**REGULERINGSFORSLAG TIL
OFFENTLIG ETTERSYN**

Fagnotat

Vår referanse: PLAN-2022/20739-67

**Forslag til detaljregulering – offentlig ettersyn
Fana, Gnr. 6, Bnr. 254, mfl. Helldalssåta arealplan-ID 71080000**

2 Perspektiv mot nordaust t.v. og oppriss sett frå Sanddalsringen t.h.

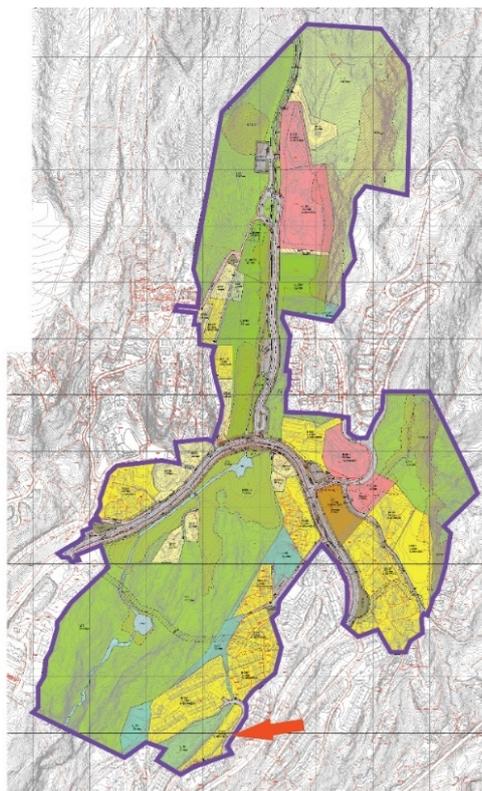
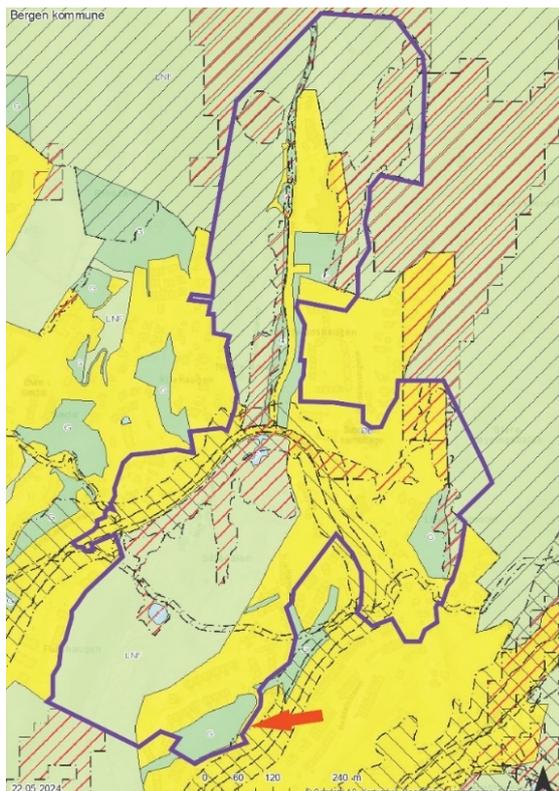
Byggehøgde på 9 meter frå gjennomsnittleg planert terreng kjem i tillegg til det naturlege platået i terrenget. Nye bygningar vil vera svært synlege og til dels ruvande. I føresegn vert det opna for bruk av solcellepanel. Plan- og bygningsetaten meiner dette berre kan tillatast på tak. Materialbruk som dempar høgd- og fjernverknad i rekkverk og likande må fastsetjast før sluttbehandling.

Mønehøgde er sett til kote +204 i sør og kote +201,5 i nord. Saltak er sikra i føresegn, men takvinkel/gesimshøgde og møneretning må sikrast før 2. gongs handsaming. Rekkehusa i nord ligg oppå parkeringsgarasje og får byggehøgde og utstrekking frå denne. Rekkehuset i sør kan med fordel arbeidast vidare med for å tilpassast eksisterande terreng endå betre, jamfør Arkitektur+.

4 Snitt gjennom rekkehus i nord med parkeringskjellar t.v. og rekkehus i sør t.h.

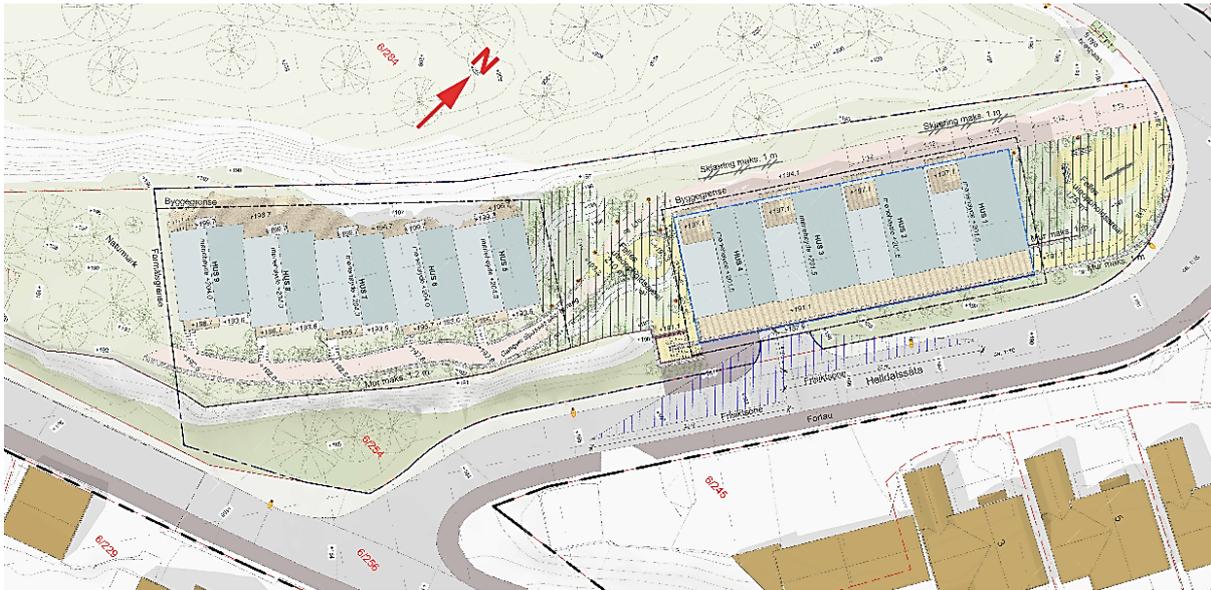
Plan- og bygningsetaten er ikkje usamde i at bustadane slik dei er skildra er gode familiebusnader. Vi vurderer likevel at meir variasjon i storleiken der nokre av bueningane er mindre og ei variasjon i planeringshøgde vil opna for betre tomtetilpassing og kvalitet i uteopphaldsareal. Vi ynskjer innspel på dette i høyringa.

5 Utsnitt av illustrasjonsplan viser felles uteoppholdsareal (skravur) i nord mot vegen, feltet mellom rekkehusa og naturterreng i sør.

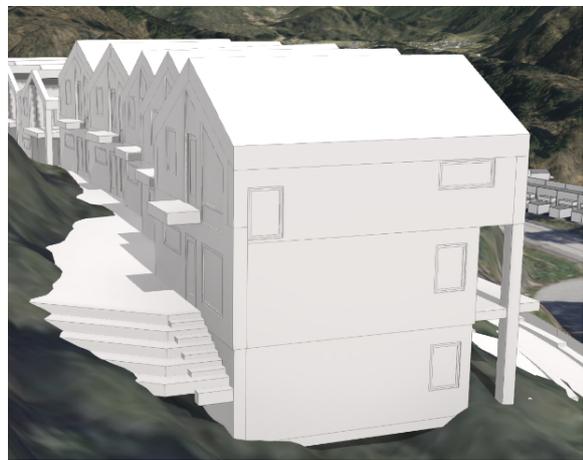
Felles uteopphaldsareal er løyst i to felt. Ved starten på gangvegen i nord er det avsett areal til leik og opphald. Den elles markante åskammen i planområdet skrånar ned her, og arealet har gode soltilhøve og god kontakt med omkringliggende bustadfelt. Det er positivt at uteopphaldsarealet ikkje verkar privatisert, og at det kan bli ein møtestad for born og vaksne i nabolaget. Det er likevel ikkje uproblematisk å leggja eit inviterande leikeareal i ein uoversiktleg vegsituasjon der kryssing ikkje er trygt. Inngjerding av arealet vil redusera den opne, inviterande kvaliteten skildra over. God utforming av avgrensing mot vegen er viktig i vidare arbeid med utomhusplan.

Det andre feltet er mellom dei to bygningskroppane. Arealet ligg over ei naturleg nivåsprang, og er knytt til vegen nedanfor med trapp. Trappa fungerer også som kortaste veg frå parkeringsgarasjen til bustadane. Feltet er orientert mot søraust, med bratt terreng mot nordvest og husvegger på to sider. Arealet har fint utsyn og sol frå morgon til tidleg ettermiddag, og har potensiale for å verta ein møte- og aktivitetsplass for bebuarane. Vindauge i fasadar mot utearealet må plasserast slik at innsyn eller utsyn ikkje legg band på bruken av utearealet.

Plan- og bygningsetaten bad om at forslaget vart omarbeida før innsending til 1. gongs handsaming, med fokus på samanheng mellom uteareala gjennom planområdet og fokus på naturterrenget som ein tydeleg kvalitet i prosjektet. Vi vurderer at revidert planforslag langt på veg har løyst dette. Vi kan likevel ikkje tilrå at felles uteoppholdsareal mellom rekkehusa vert utvida med konsekvensen at eksisterande naturterreng i sør vert mindre. Av omsyn til natur og terreng må byggegrense for rekkehuset i sør må trekkjast vekk frå føremålsgrensa, og det må sikrast i føresegn at f_GN også vert verna i anleggsfasen.

7 Høgdekurver gjennom planområdet. Raud pil viser svingen der terreng og veg er på same nivå. Stipla linje tilsvarar snittet til høgde. hoydedata.no

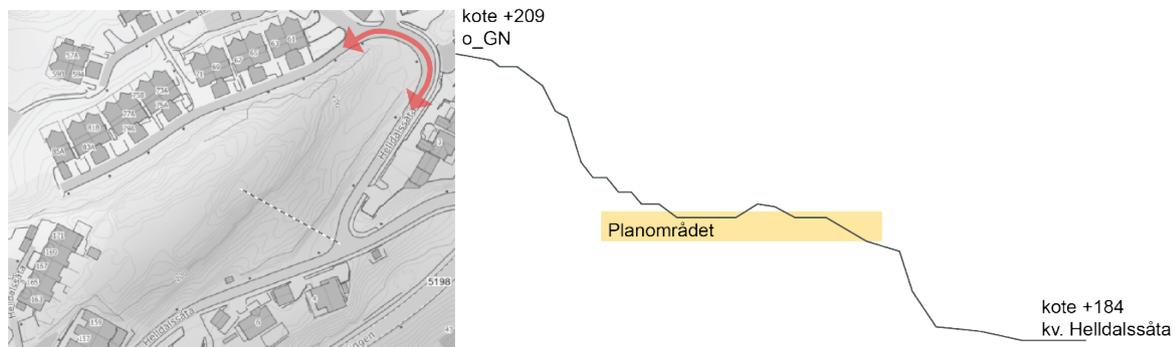
For å unngå terrengingrepet som parkeringskjellar utgjer vart det undersøkt om avkøyrsl frå kv. Helldalssåta i nord var mogleg . Her er det ikkje nivåforskjell mellom veg og terreng, og ei tilkomst her kunne opna for 2-3 bueiningar og overflateparkering. Løysinga vart ikkje jobba vidare med då avkøyrsl i svingen ikkje varetok trafikktryggleiken.
